DEPANNAGE

Typerne 2101/7 - 2102/5 - 2104/8 - 2105/5
 FORM. 5057 3532044

Montage du décodeur stéréo

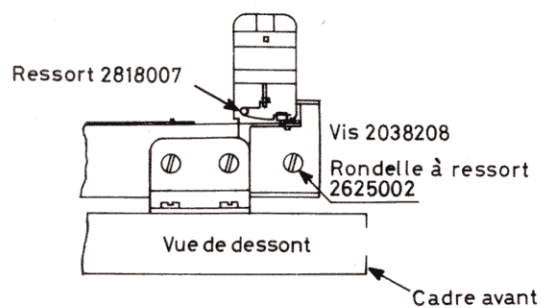
Si le récepteur, après le changement du décodeur stéréo, est muet, on doit vérifier avant toutes autres possibilités, si le court-circuit n'est pas provoqué par les pattes d'emboitements métalliques, qui peuvent être plus longues que les plaques de contact et toucher le circuit imprimé. Dans ce cas, on peut raccourcir ces pattes de 10 mm à 8,5 mm.

Changement du commutateur d'arrêt secteur

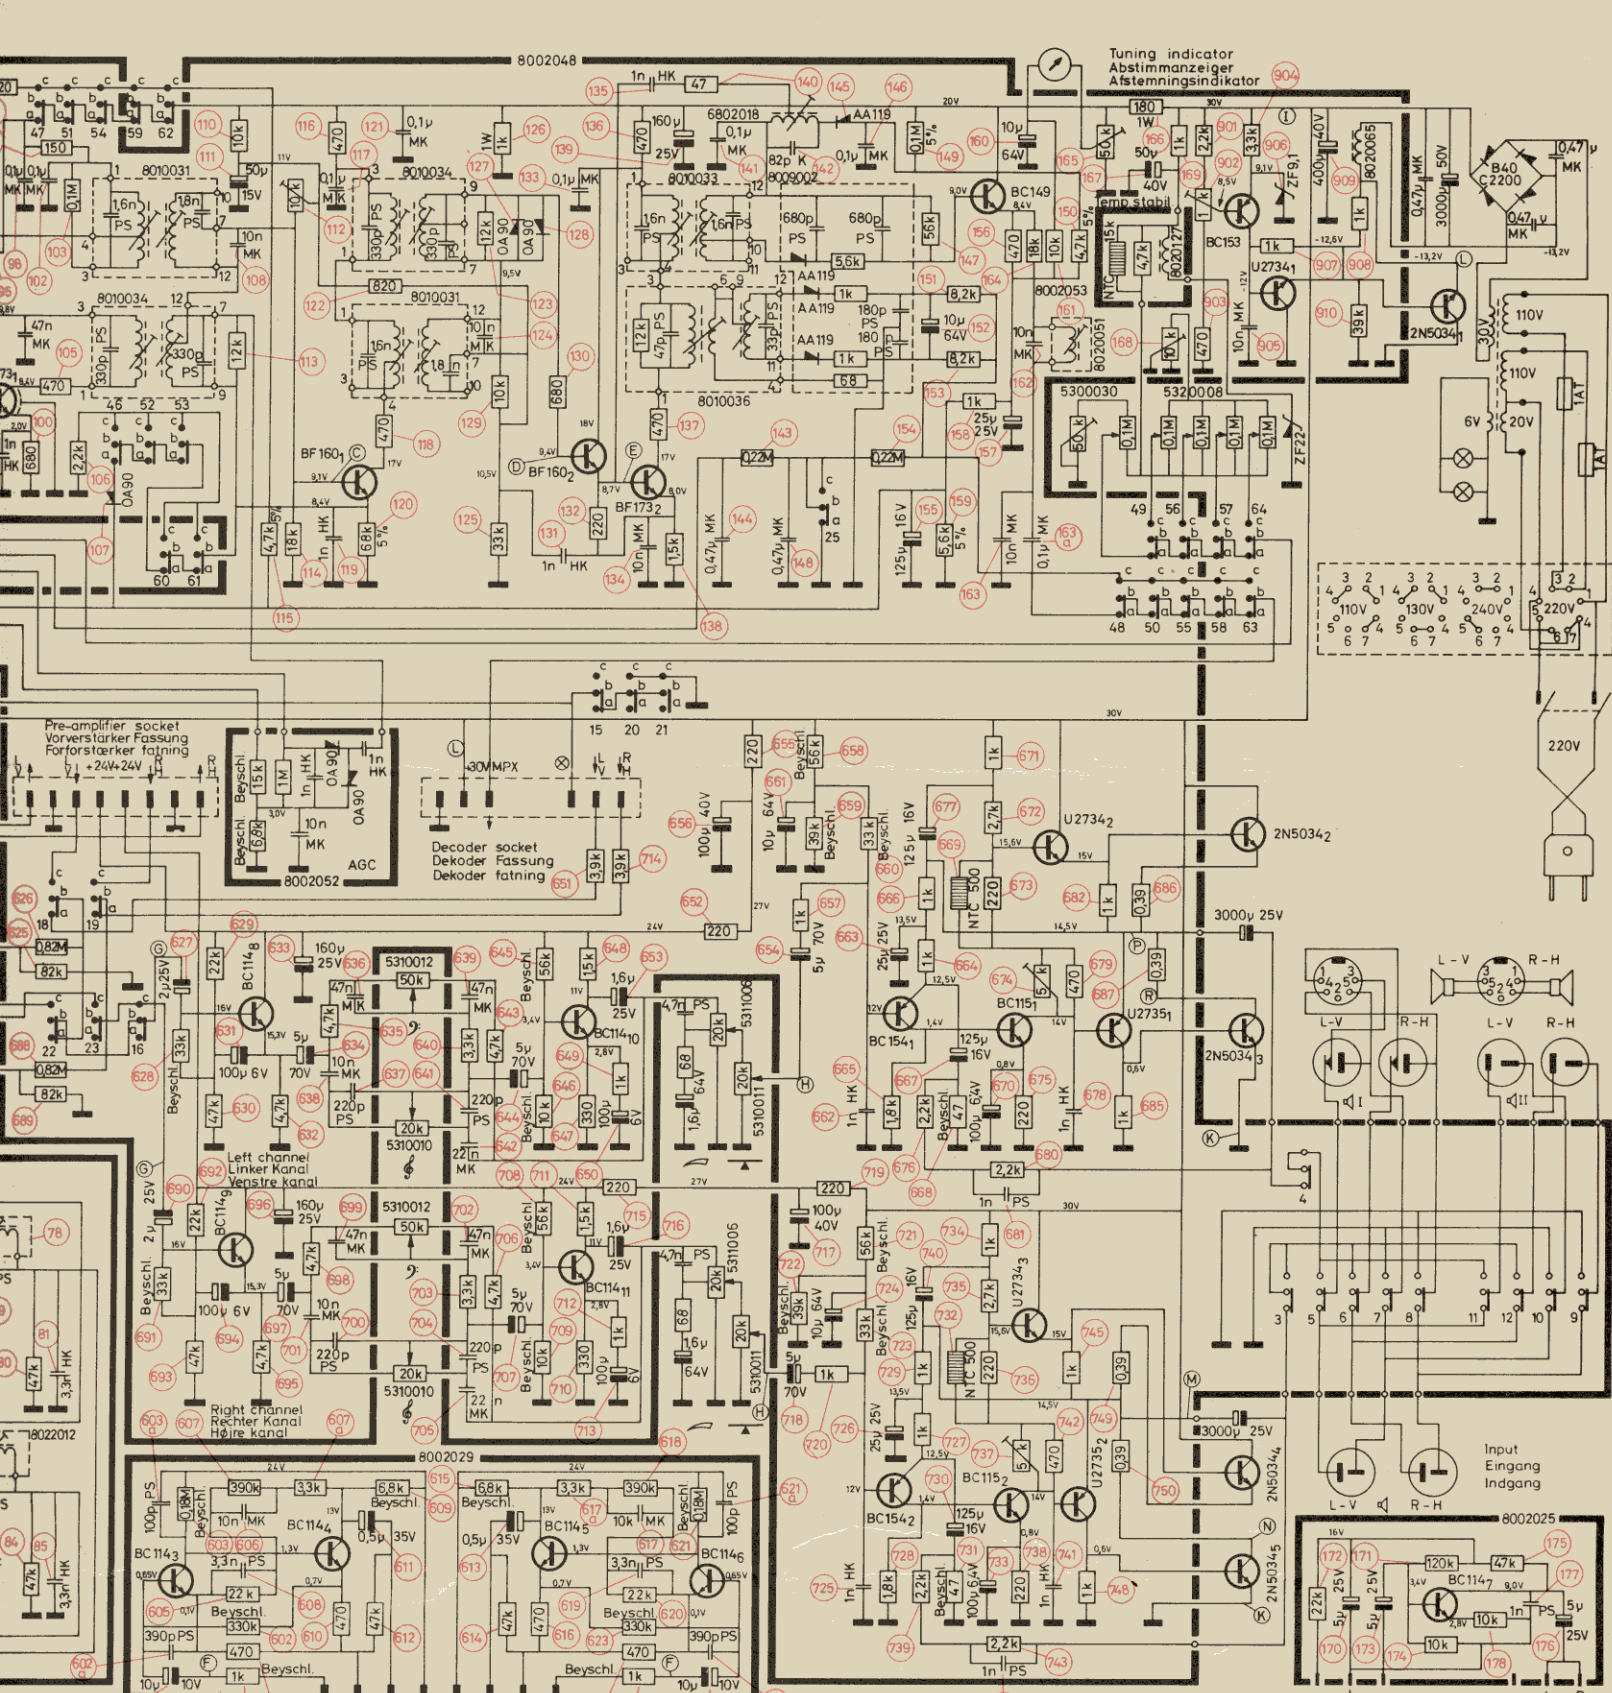
Oter en le coupant le commutateur d'arrêt défectueux situé près du boîtier du système-TK. Le commutateur d'arrêt 7452012, étant monté sur une équerre, il peut ensuite être installé comme indique sur le dessin.
